**Avis de la Mission Régionale d'Autorité environnementale
de Nouvelle-Aquitaine
sur un projet de centrale photovoltaïque au sol
dans la commune d'Anais (16)**

n°MRAe 2023APNA65

dossier P-2023-13886

Localisation du projet : Commune d'Anais (16)
Maître(s) d'ouvrage(s) : Société ARKOLIA
Avis émis à la demande de l'Autorité décisionnaire : Préfète de la Charente
En date du : 09 mars 2023
Dans le cadre de la procédure d'autorisation : Permis de construire
L'Agence régionale de santé et le préfet de département au titre de ses attributions dans le domaine de l'environnement ayant été consultés.

Figure n°3 : Plan masse du projet – extrait étude d'impact, page 35

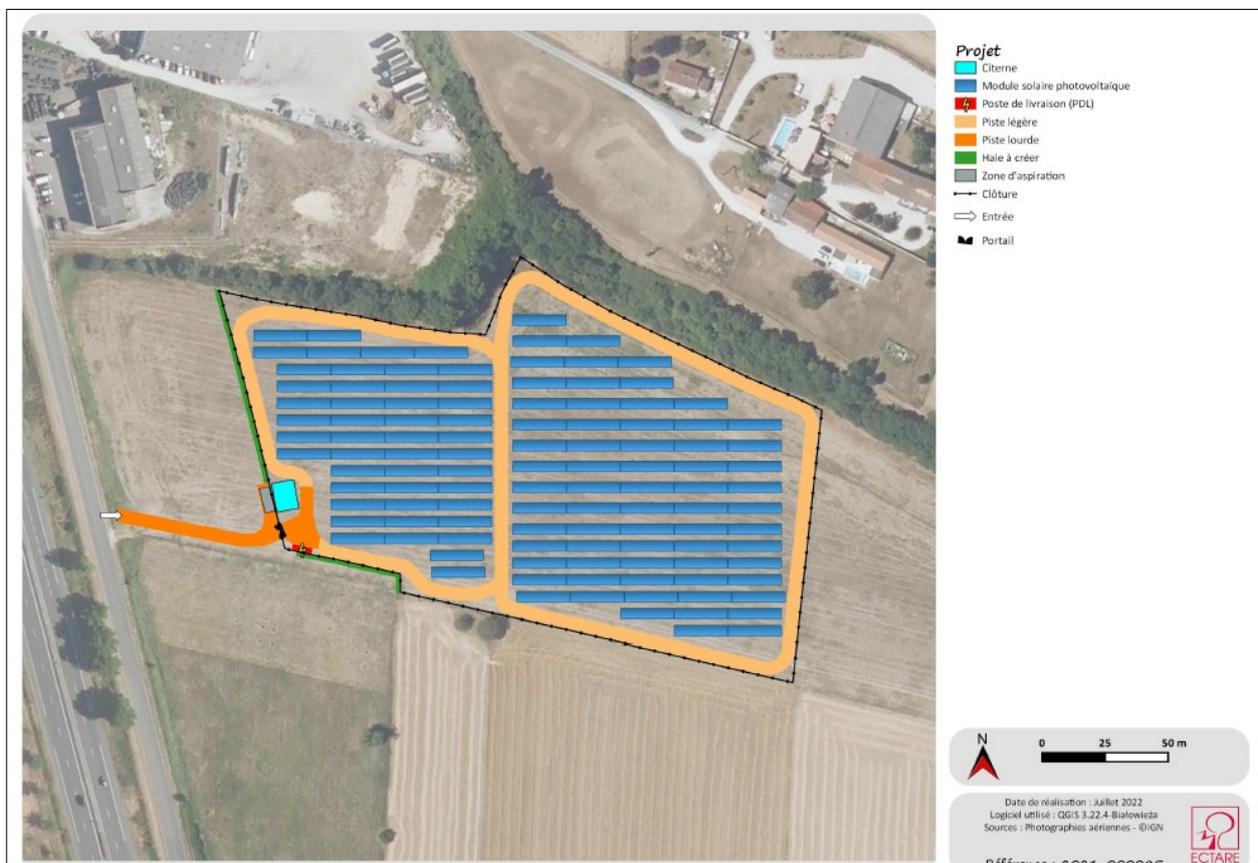
- l'implantation de panneaux à un mètre du sol et l'écartement entre chaque table (oscillant entre 2,5 mètres et 4 mètres) ne semble pas compatible avec une activité de pâturage ovin sur le site ;
- aucun équipement, pourtant nécessaire à l'élevage, n'est présenté dans l'étude (système d'abreuvement, clôtures mobiles, présence d'élevage à proximité, etc.).
